Teie: 16.06.2026
Meie: 21.07.2026 nr 7-4/1252-2

Keila lõunapoolse ümbersõidu põhiprojekti tööversiooni tagasiside

Skeem 1 – Ülejõe tee uue koridori variandid põhiprojekti tööversioonil.

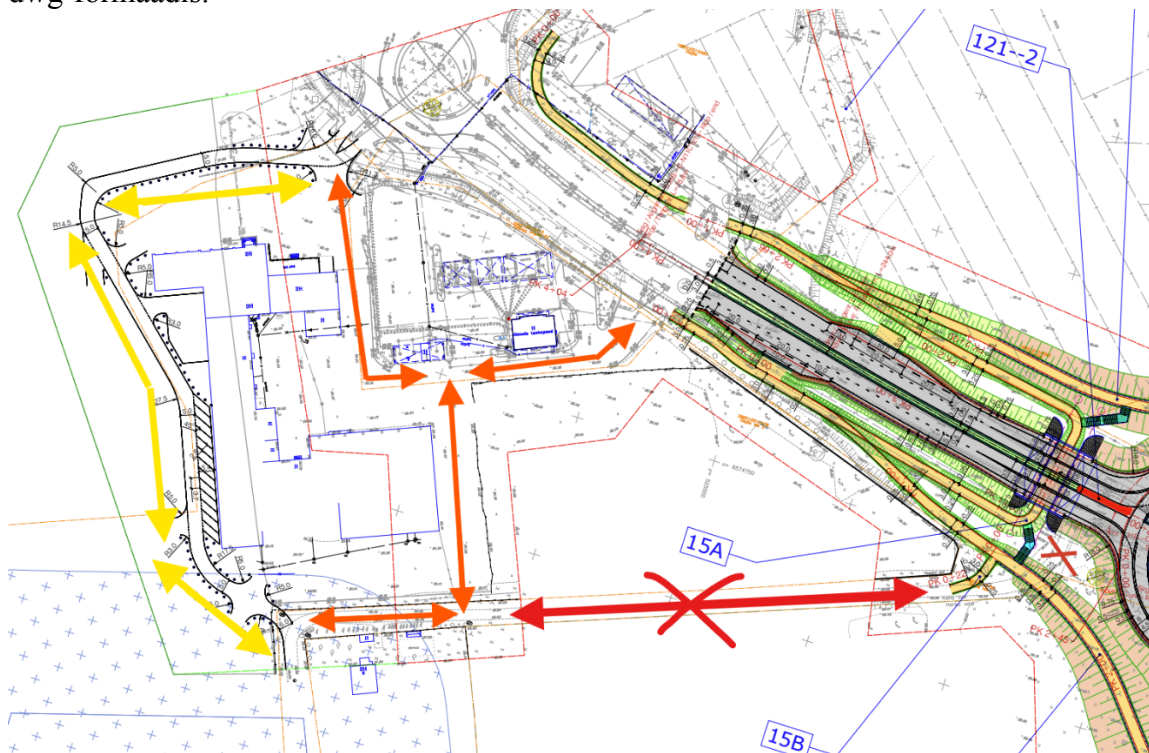
Tutvustasite 18.06.2026 Keila Kultuurikeskuses toimunud koosolekul tee-ehitusliku põhiprojekti lahenduse tööversiooni. Vastuste illustreerimiseks täiendasime Teie saadetud joonist värviliste nooltega (Skeem 1 ja Skeem 2). Kohapeal saime teada, et pakute Ülejõe tee marsruudi muutmist võrreldes tee-ehitusliku lahenduse eelprojekti staadiumiga. Saime aru, et pakute uue tänavakoridori (kollased nooled) seni kaalutud marsruudi (oranžid nooled) asemel. Mõlemad kulgevad läbi eraomandis Ülejõe tee 2 (katastritunnus: 29601:001:0108) kinnistu. Pakkusite välja Keila linnale kuuluva, aga kasutuseta jääva Ülejõe tee lõigu (skeemil punane nool) maadevahetuse projekteeritava marsruudi vahel. Saime aru, et olete valmis tänava uues lõigus valmis ehitama. Tuletame meelde palvet edastada ülevaade seni peetud läbirääkimistest erakinnistu omanikuga ja palume visandatud tänava lõigu lahendust dwg-formaadis.

Skeem 2 – jalg- ja jalgrattateed Keila jõe projekteeritavast sillast Ülesõidu tänava ristmikuni.

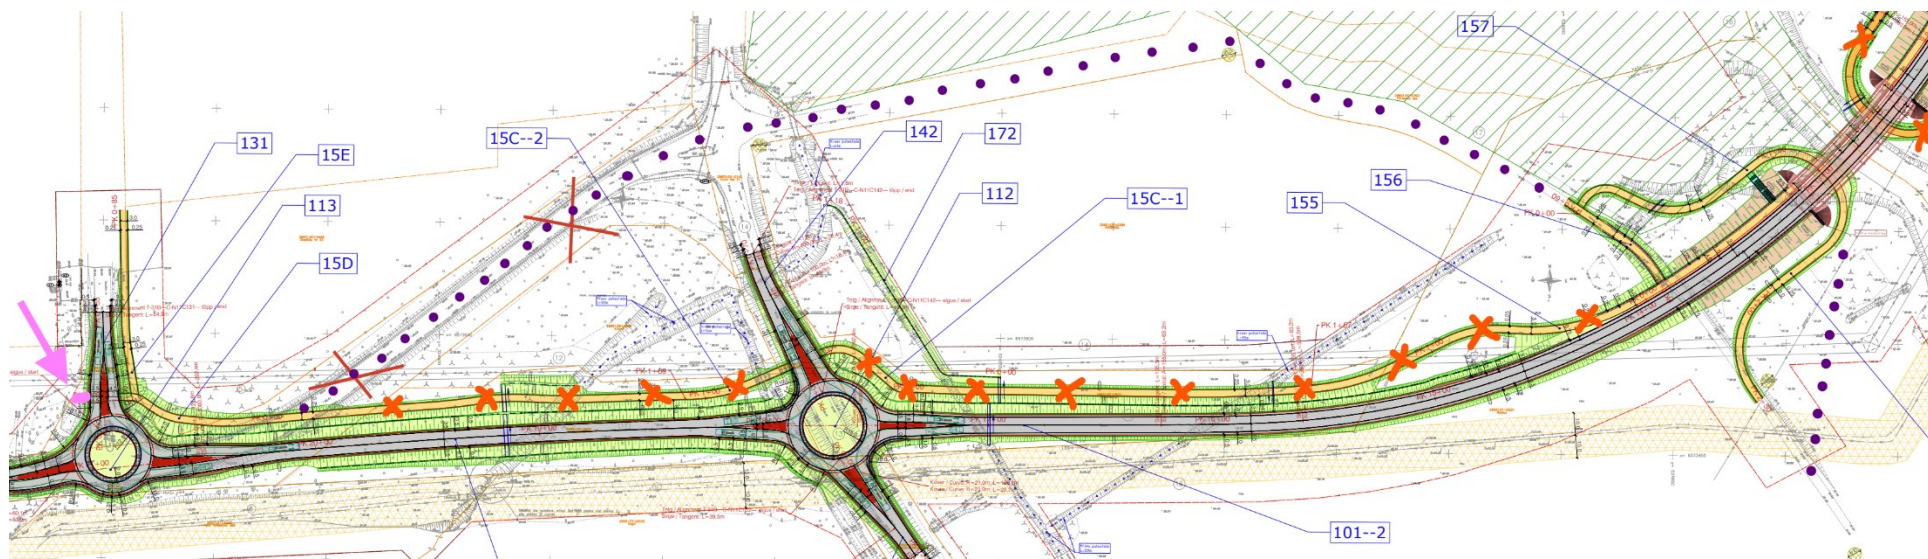
Skeemil 2 on roosaga märgitud vajalik ühendus perspektiivse kõrgepingeliini aluse jalg- ja jalgrattatee ühendamiseks läbi Ringtee 2 kinnistu (katastritunnus: 29601:001:0356).

Veel peame mõistlikuks jõe ületavast maantee sillast Ülesõidu tänavani kulgeva kergliiklejate liikumiskoridoris suunamist olemasolevatele kruusa- ja asfaltkattega teedele (lilla punktiir skeemil 2) läbi Piiriserva tee (katastritunnus: 29601:001:0393) ja Tuula tee T1 ning Ringtee lõikude (katastritunnused: 29601:001:0142, 29601:001:0129). Me ei pea mõistlikuks lõunapoolsest ümbersõidust kõrvale jääva Ringtee tänava lõigu likvideerimist, pigem ühendada see osaks jalg- ja jalgrattateede võrgust kohase ristmikuga Tuula teel.

Toetame koosolekul naabervaldade esindajate toodud ettepanekuid ühendada silla alt Tuula küla poole kulgev jõeäärne tee sujuvalt (pruun punktiir skeemil 2) ja võimaldada Valingu peakraavi suunal ülekäigukoha rajamist, et vältida kergliiklejate suurt ringi silla alt kõndimisel.
